REQUERIMENTO Nº 42/2026

“Requer informações acerca da obra de pavimentação realizada na Avenida João Domiciano da Costa.”

Processo n.º 4472/2026

Informo que nas datas de 03/10/2025 e 13/10/2025 foram efetuadas novas vistorias ao local onde foram efetuadas as obras de Pavimentação de trecho da Avenida João Domiciano da Costa e do trevo de interseção entre a referida avenida e a MG-455, com finalidade de verificar se os apontamentos realizados em relatório elaborado no último mês de julho foram solucionados.

Imagem 42: Trecho de sinalização horizontal da avenida danificada pelos reparos realizados. – Arquivo da Secretaria Municipal de Planejamento Urbano e Meio Ambiente.

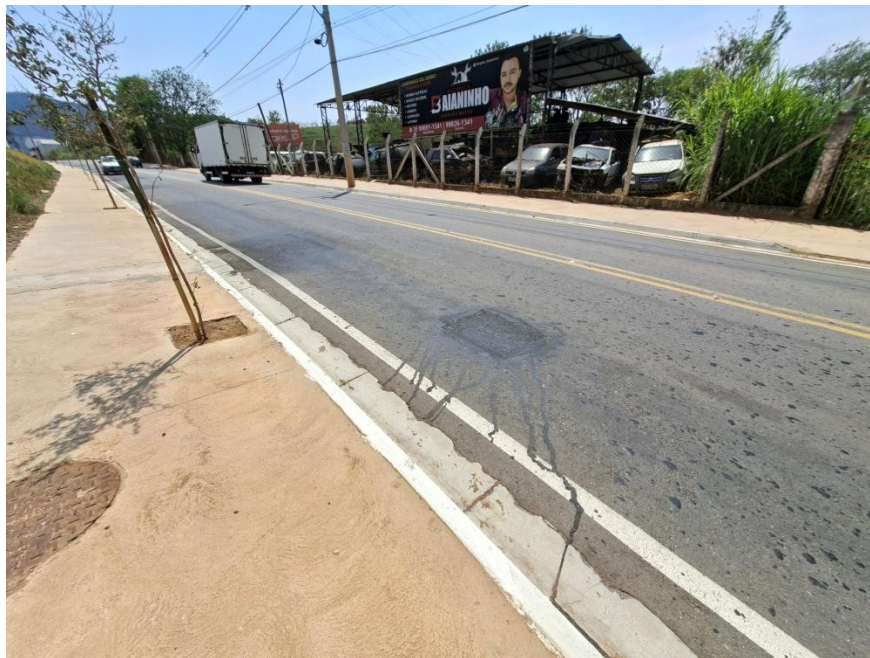
- Foram efetuados, em sua maioria, os reparos na sinalização horizontal do pavimento nos trechos danificados pelas intervenções realizadas. Porém, em alguns locais foi possível verificar trechos isolados da sinalização danificados pelo escorrimento da emulsão utilizada nos referidos reparos. Alguns trechos da sinalização realizada no trevo, adjacentes à canaleta de drenagem, não foram reparados;

Imagem 01: Sinalização do Trevo de interseção entre a Avenida João Domiciano da Costa e a Rodovia MG-455. Placas não verificadas durante a vistoria estão indentificadas com círculo azul.

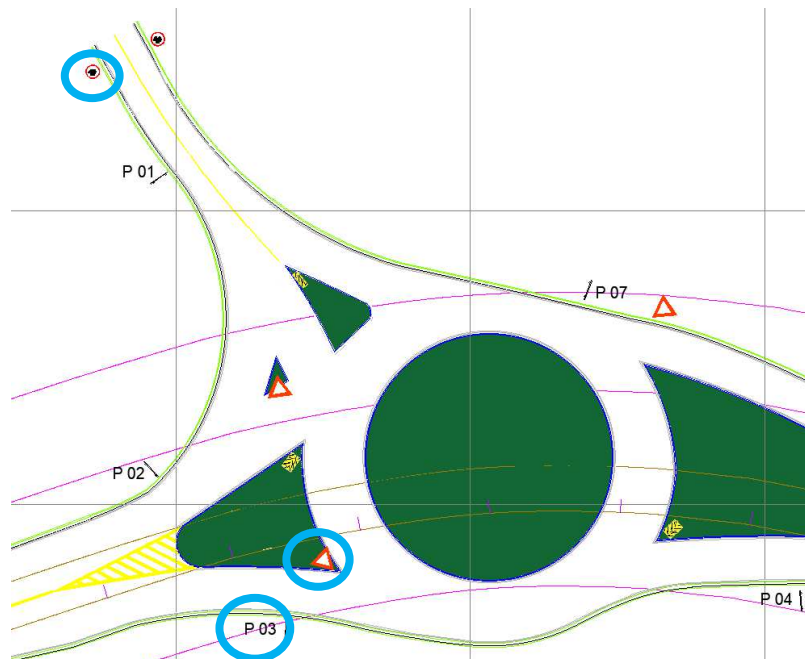
- Algumas árvores que compõem o paisagismo da avenida aparentemente encontram-se mortas/secas, devendo ser substituídas;
- Necessidade de se executar apiloamento e enleivamento da valeta de proteção localizada no topo do talude, às margens do trevo, para conclusão do serviço no local;
- Algumas placas existentes no projeto de sinalização vertical não foram verificadas durante a última vistoria efetuada, devendo ser instaladas para atendimento do projeto e cumprimento do serviço contratado;

- Algumas placas existentes no projeto de sinalização vertical não foram verificadas durante a última vistoria efetuada, devendo ser instaladas para atendimento do projeto e cumprimento do serviço contratado; **R: As placas foram implantadas de acordo com o projeto, no entanto algumas placas foram subtraídas após sua instalação, como demonstrado nas fotos em anexo.**

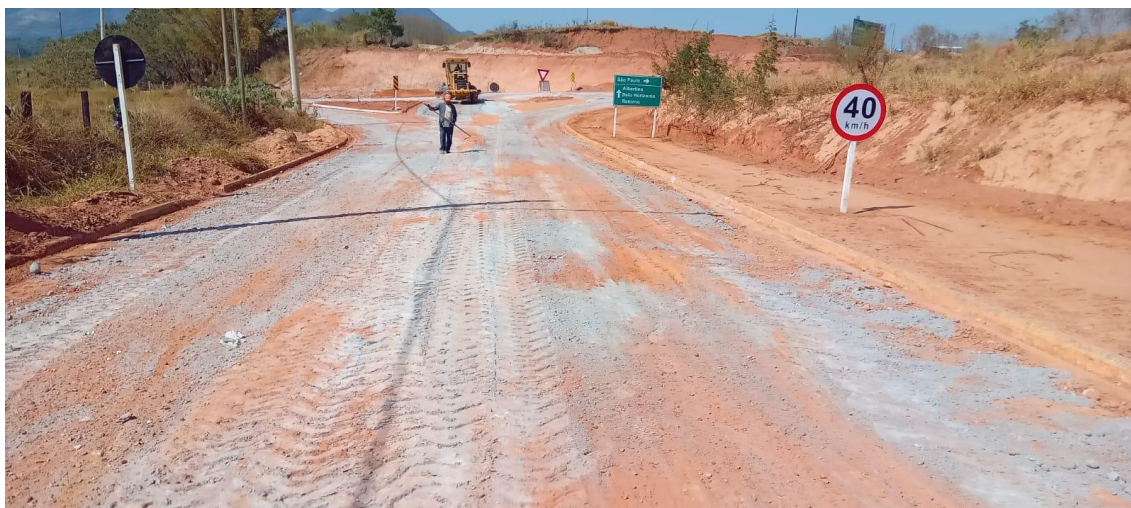
Além disso, alguns outros serviços contratados não foram concluídos até o presente momento e/ou estão sendo efetuados, como:

- Conclusão da construção de escada hidráulica; **R: Já está concluída, como demonstrado nas fotos em anexo.**
- Realização de rede de drenagem complementar no trevo; **R: Não foi executado até presente data por desencontro de eventos. Quando da disponibilidade de equipe na obra o serviço ainda não estava liberado, aguardando o processo de desapropriação da área. Quando liberado o serviço a equipe havia sido desmobilizada por falta de frente de serviço. Estamos reprogramando nova mobilização da equipe para a realização dos serviços.**
- Plantio do restante da grama contratada; **R: toda a área do trevo já foi plantada.**
- Realização de cerca em trecho da avenida; **R: será realizado.**
- Instalações elétricas da estação elevatória de esgoto; **R: Não foram previstos em contratos os itens de serviços necessário para a execução da instalação elétrica da EEE.**
